ORD. : N° **228** /

MAT. : Solicitud de Resalto reductores de velocidad en el Camino Cruce Ruta 5-Liray-Cruce Ruta 73, rol G-149, Comuna de Colina, Provincia de Chacabuco, Región Metropolitana.

ORD. : N° 103 /
ANT.: Ord. N° 42, de Jefe
Departamento de Proyectos
Vialidad R.M., 07/12/2015.
MAT.: Resalto en camino G-149.
INCL.: Croquis proposición

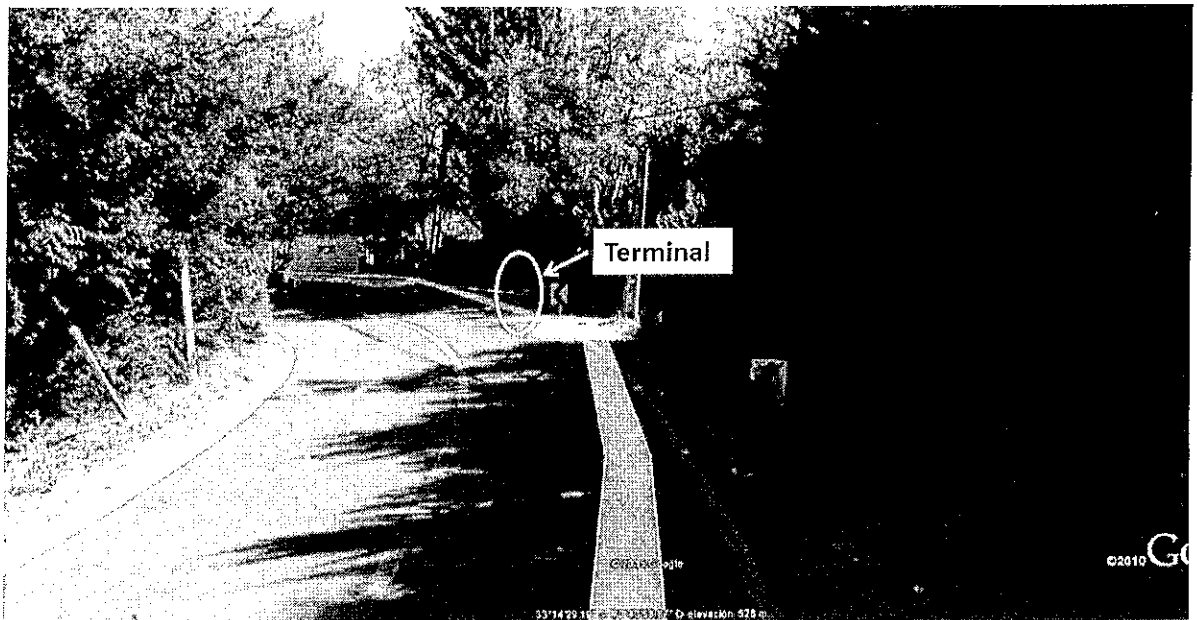
- 1.- El sector detectado efectivamente se encuentra en una curva y cercana a un cruce tipo empalme. Dicha curva se encuentra posterior a una recta de aprox. 1.800 m (Ruta 57-Ch).
- 2.- Actualmente en el desarrollo de la curva se encuentra un sistema de barrera con terminal expuesto y una serie de delineadores direccionales:

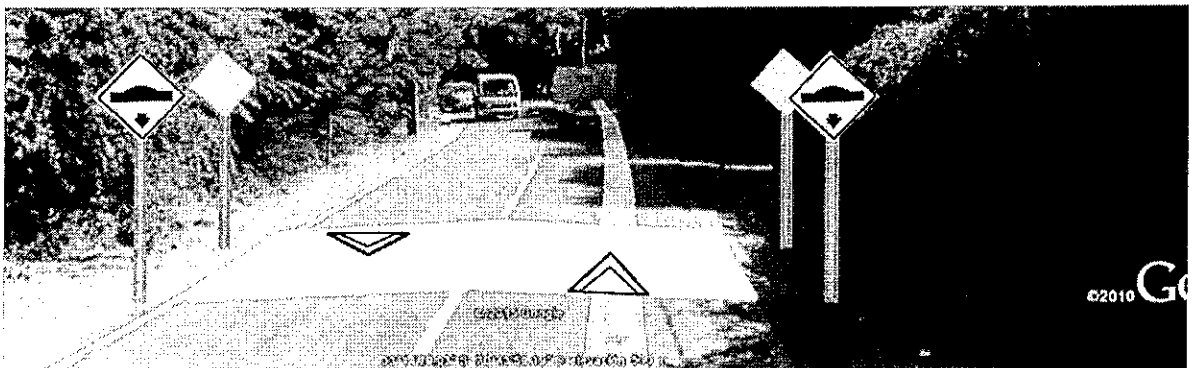
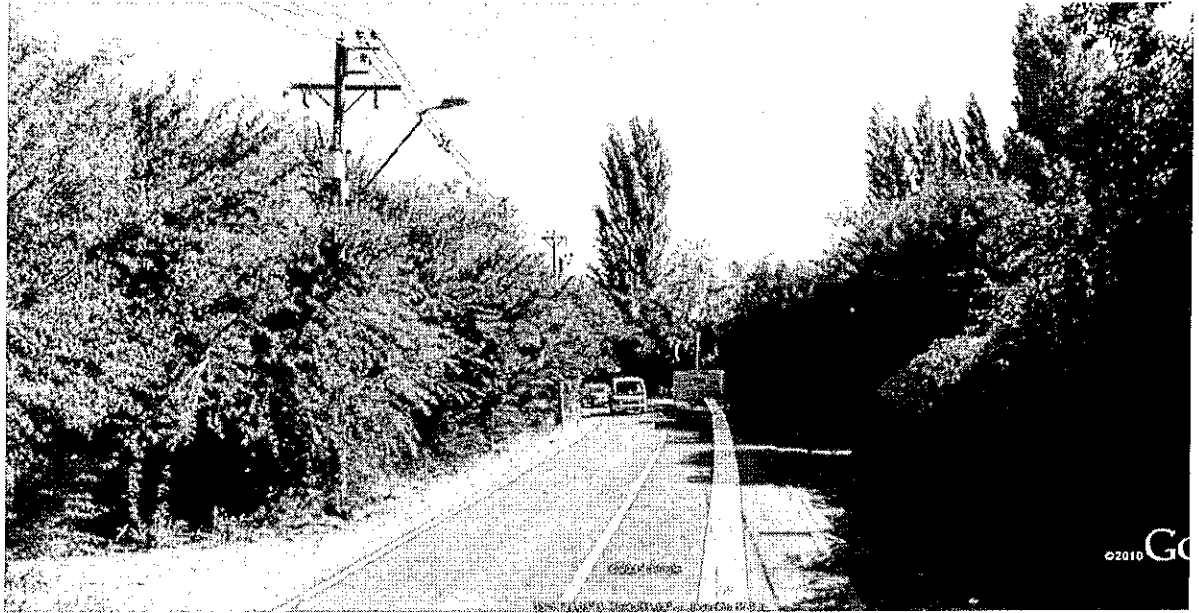
3.- La instalación de un resalto, implementado por geometría de acuerdo a norma y teniendo presente la lámina 4.302.401 del Manual de Carreteras, conllevaría una valorable mitigación tanto por conflicto vehicular propiamente tal como vehículo-peatón en general y teniendo en cuenta la probable proyección de acera existente en dicho camino.

4.- En el caso de ejecución se estima tomar como referencia los sectores graficados así como el croquis anexo a este documento:
